### ABWEICHUNGEN VON DER REGELPLANUNG

BAUHERR B A D E R IMMOBILIEN GMBH UND K A R L I N IMMOBILIEN GBR LÖRRACHER STRASSE 50 79541 LÖRRACH  
OBJEKT ERRICHTUNG EINES MEHRFAMILIENHAUSES MIT TIEFGARAGE FLST-NR 13144/3 ARNDTSTRASSE 22 79539 LÖRRACH

05.12 DACHGESCHOSS

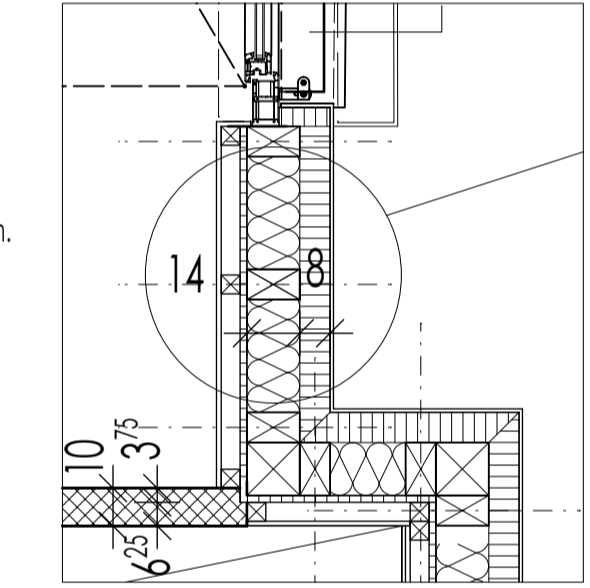
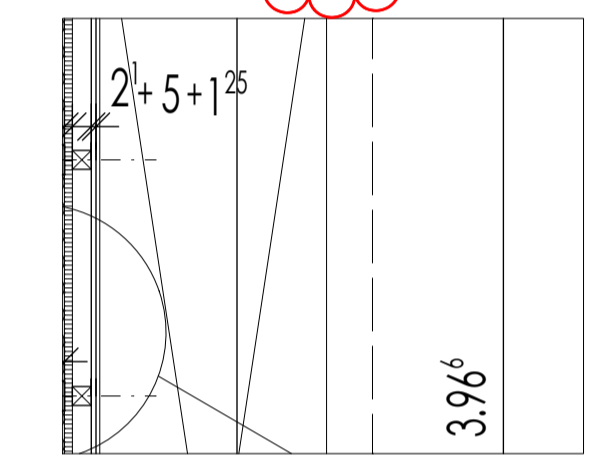
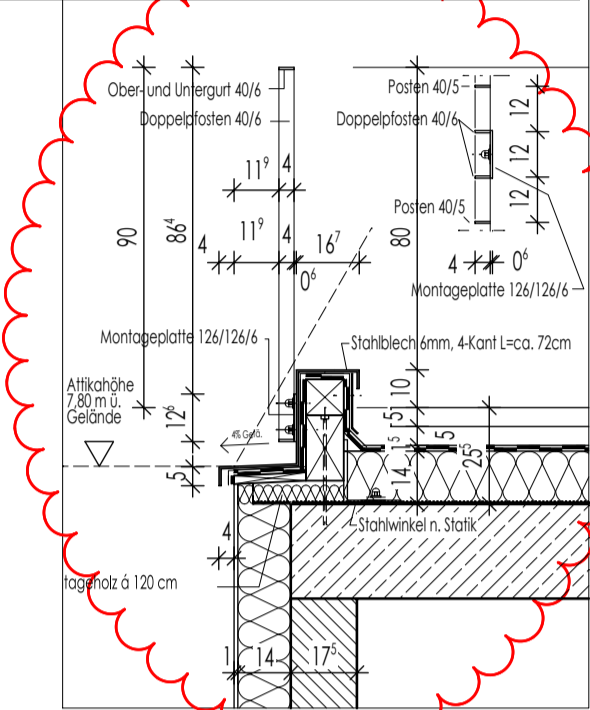
| Türen+Zargen | Türöffnung in WC geändert.  |
| Trockenbau   | Versetzen der Trockenbauwand Nischenausbildung zw. Diele und Kochen.  |
| Fenster      | Fenstertüre Wohnzimmer zu Terrasse ganz entfernt.   |
| Zimmermann   | BSH Träger zwecks Durchbruch zw. Achse C/3/5 NEU. Neue Statische Berechnung + Umpflanzung. Versetzen der Wand zw. Kind und Wohnen um ca. 70cm. Nischenausbildung im Flur. |
| Sanitär      | Bodenebene Dusche gefliest.   |
| Elektro      | Stromanschluss Markise an Fenster Wohnen zu Balkon, Leerrohr und Bedienschalter.  |
| Statik       | Befestigung einer Markise im Sturzbalken über Balkonfenster.  |

| DATUM    | INDEX | ÄNDERUNG  | PLAN-GR: DIN A1 |
|----------|-------|---|-----------------|
| 16.11.10 | 07    | Käuferwünsche eingetragen. Wand an Abstellfläche und Wand zw. Flur und Küche verschoben.  |                 |
| 03.12.10 | 08    | Fensteröffnungsrichtungen geändert.   |                 |
| 15.04.11 | 09    | TRH-Wand an Abstell. auf 30cm geändert. VORABZUG entfernt. Wandaufbau Penthouse geändert. |                 |
| 02.05.11 | 10    | Fenster in Achse B/5 ganz entfernt. BSH Träger min Achse B-C/5 eingesetzt.                |                 |
| 24.05.11 | 11    | Dachentwässerung Penthouse eingetragen.   |                 |
| 09.06.11 | 12    | Käuferwünsche ergänzt. RR an Ostfassade Penthouse geändert.                               |                 |
